福島第一原子力発電所 特定原子力施設に係る実施計画変更比較表（使用済燃料乾式キャスク仮保管設備）

変更前	変更後	変更理由																																																				
<p>II 2.13 使用済燃料乾式キャスク仮保管設備</p> <p>2.13.2.1 主要仕様 (1) 乾式キャスク仮保管設備</p> <p style="text-align: center;">表2. 13-1 乾式キャスク仮保管設備仕様</p> <table border="1" data-bbox="189 415 1175 562"> <thead> <tr> <th>項目</th> <th colspan="2">仕様</th> </tr> </thead> <tbody> <tr> <td>エリア</td> <td colspan="2">約 96m×約 80m</td> </tr> <tr> <td>保管対象物</td> <td>乾式貯蔵キャスク</td> <td>輸送貯蔵兼用キャスク</td> </tr> <tr> <td>保管容量</td> <td>20 基</td> <td><u>30</u> 基</td> </tr> </tbody> </table> <p>(2) 乾式キャスク</p> <p>(中略)</p> <p style="text-align: center;">表2. 13-3 輸送貯蔵兼用キャスク仕様</p> <table border="1" data-bbox="172 798 1193 1176"> <thead> <tr> <th>項目</th> <th>輸送貯蔵兼用キャスク B</th> </tr> </thead> <tbody> <tr> <td>重量 (t) (燃料を含む)</td> <td>約 119</td> </tr> <tr> <td>全長 (m)</td> <td>約 5.3</td> </tr> <tr> <td>外径 (m)</td> <td>約 2.5</td> </tr> <tr> <td>収納体数 (体)</td> <td>69</td> </tr> <tr> <td>基数 (基)</td> <td><u>30</u>^{※1※2}</td> </tr> <tr> <td>収納可能燃料^{※3}</td> <td>新型 8×8 ジルコニウムライナ燃料 平均燃焼度 34,000MWd/t 以下 最高燃焼度 40,000MWd/t 以下 冷却期間 18 年以上</td> </tr> </tbody> </table> <p>※1 うち 8 基は、使用済燃料貯蔵施設に関する設計及び工事の方法の認可申請書（平成 22 年 11 月 リサイクル燃料貯蔵株式会社）及び、

図 1-2 キャスク仮保管設備配置概略図（単位：m）

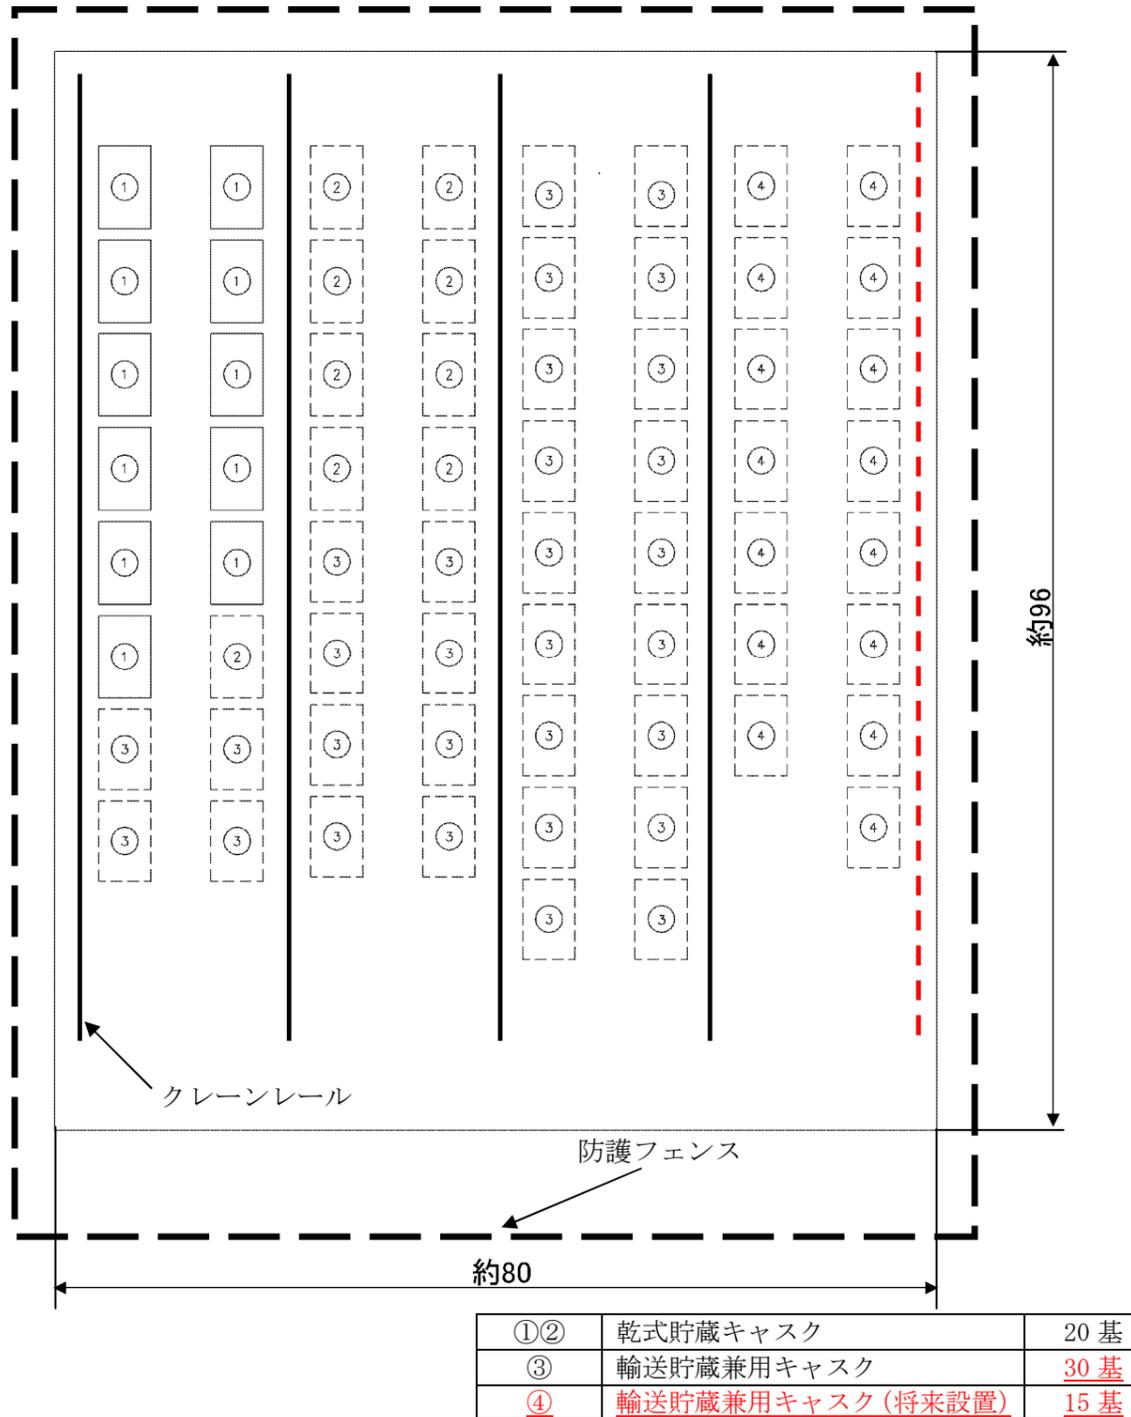
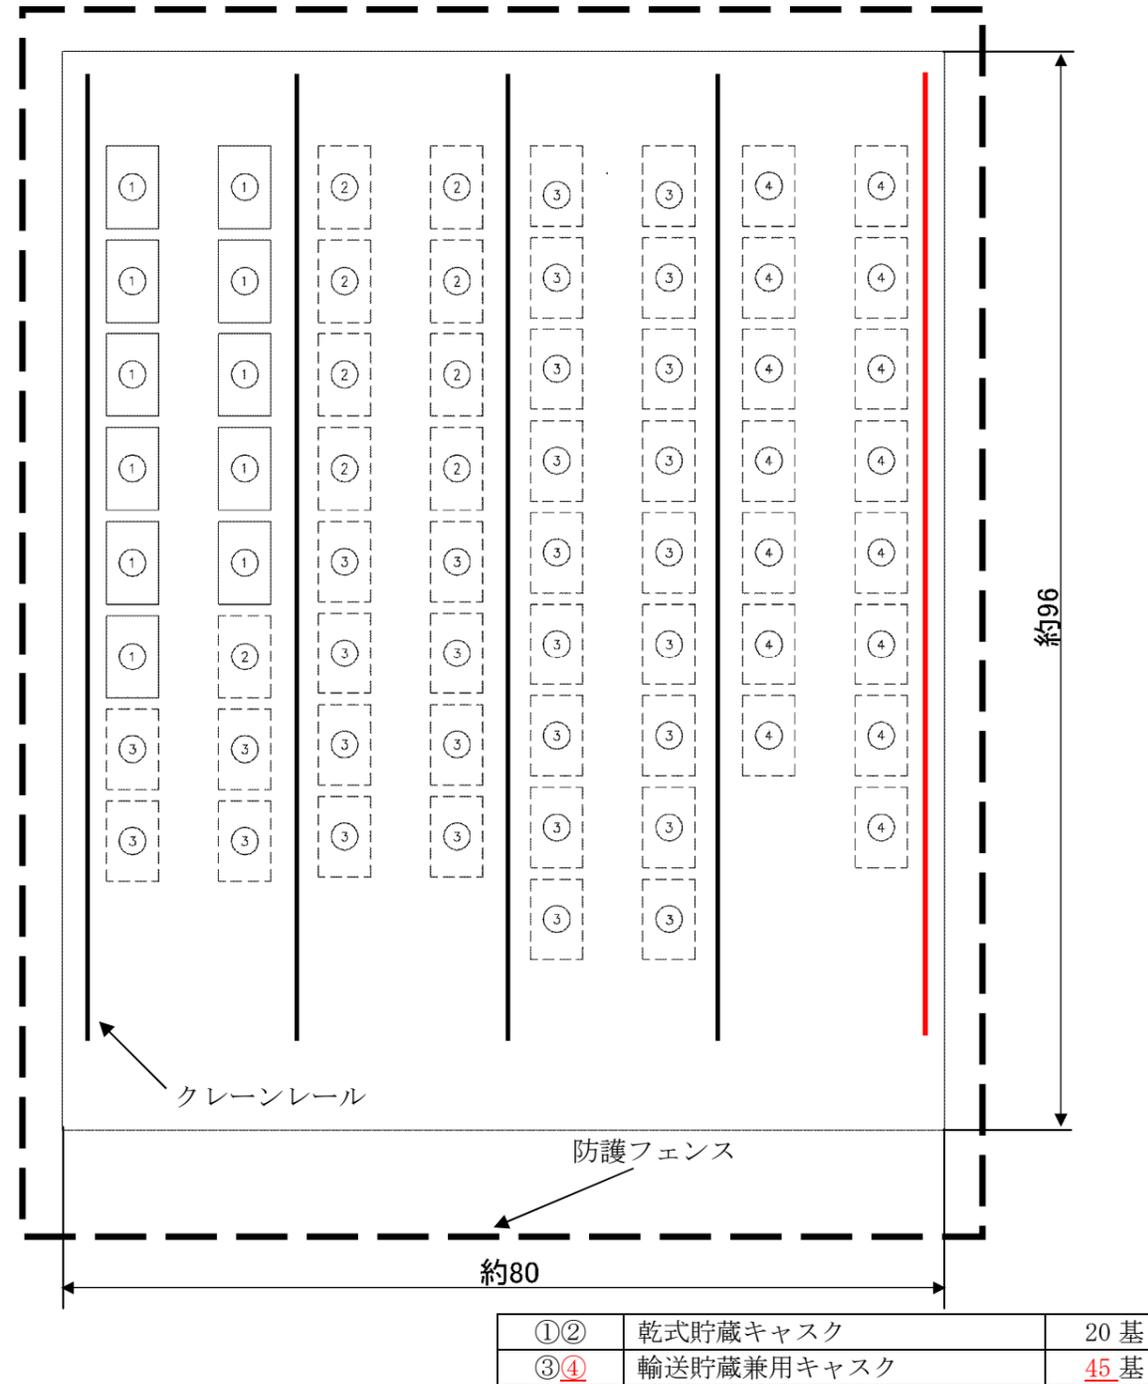
クレーンレール追設に伴う変更

輸送貯蔵兼用キャスク B の増設に伴う変更

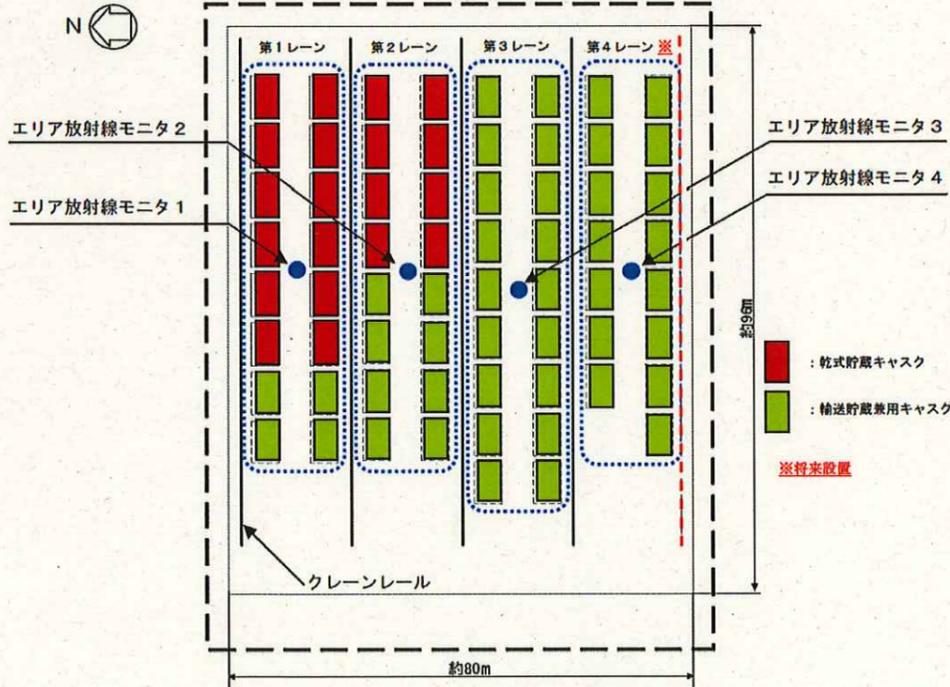
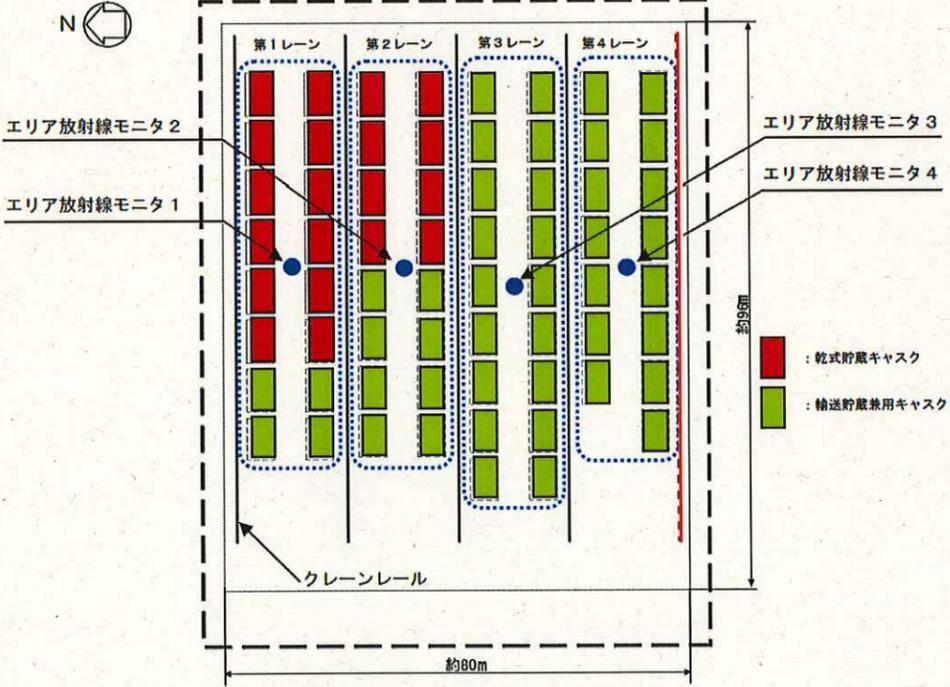
変更前	変更後	変更理由
<p>(中略)</p>  <p>図 1-1 監視装置の概要</p> <p>(以下、省略)</p>	<p>(中略)</p>  <p>図 1-1 監視装置の概要</p> <p>(以下、省略)</p>	<p>記載の適正化に伴う変更</p> <p>クレーンレール追設に伴う変更, 及びエリア放射線モニタの増設に伴う変更</p>
<p>(中略)</p>  <p>図 2-2 エリア放射線モニタ配置図</p> <p>(以下、省略)</p>	<p>(中略)</p>  <p>図 2-2 エリア放射線モニタ配置図</p> <p>(以下、省略)</p>	<p>クレーンレール追設に伴う変更, 及びエリア放射線モニタの増設に伴う変更</p>
